高浜原発1・2号の運転期間延長に関する
福井県原子力安全専門委員会への要望書

老朽化した高浜1・2号や美浜3号の運転期間延長を市民は心から心配しています

2016年6月17日

資料 2-1 : ケーブルの劣化特性に関する関西電力の説明 (文献 2、22 頁)

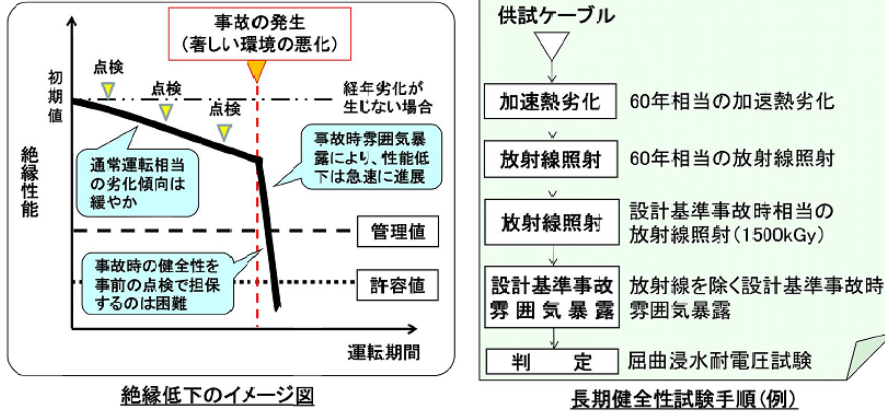
電気ケーブルは原発に1000~2000kmもあり、人体の血管や神経に例えられる重要な役割を担っています。ケーブルは、通常運転中に熱と放射線で劣化し、重大事故が起これば高熱と高放射線により急激に絶縁低下を起こします。そうなれば状態把握も制御もできないという恐ろしい事態に陥ります。ところが他方、通常運転中にその劣化状態を予測することは困難であることもよく知られた事実です。そのため、実機ケーブルを模擬した加速試験を行い、その結果をもって取替の必要などを判断するしかありません。これらのことは、関西電力が提出した報告書（2015.12.10）の22頁に書かれています（資料2-1）。

資料 2-4 : 難燃 KK (JNES の C 社難燃 KK-1.25) に関する JNES の「等価損傷線量データの重ね合わせ手法」による評価 (美浜の会作成)

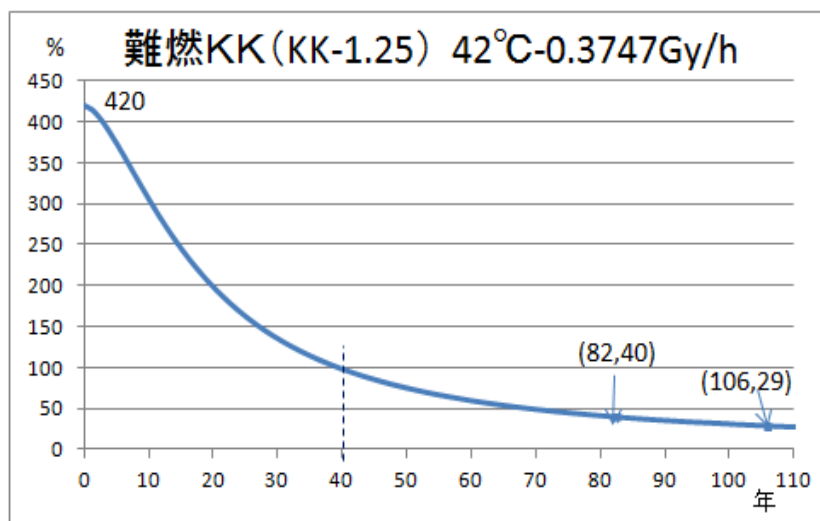
- ① 評価期間 106 年とは、JNES の試験結果によれば、劣化指標である「破断時の伸び」（引っ張って破断したときの伸び）が、初期値 420%の 1/14.5 のわずか 29%にまで劣化した時です（資料 2-3）。そして、この 29%は複数の試験結果の中で最も低い伸び、すなわち最も劣化した場合を採用しています。つまりそれだけ劣化するまで運転が許されると関電は判断しているのです。
- ② 関電が採用した JNES の計算方法によって、破断時の伸びとそこに至るまでの期間との関係を求めると資料 2-4 のグラフになり、106 年時点では確かに 29%になります。このグラフを見ると、40 年時点までは劣化が急速に進み、その後は緩やかになるので、106 年時点と 40 年時点で劣化に大きな差異はありません。安全側に考慮して、伸びが 1/4 にもなれば十分劣化していると判断すべきではないでしょうか。
- ③ では、このような関電の判断について、規制庁はどう考えているのでしょうか。配管であれば維持規格などによって、ある程度の深さの傷が入ればその配管は取替を要求されます。電気ケーブルに関する関西電力の図（資料 2-1）内には「許容値」や「管理値」が書かれています。この点を規制庁に確かめたところ、関電のそれら概念については知らないとのこと。それどころか、規制庁としても配管を規制するときのような具体的な指標はもっていないということでした。
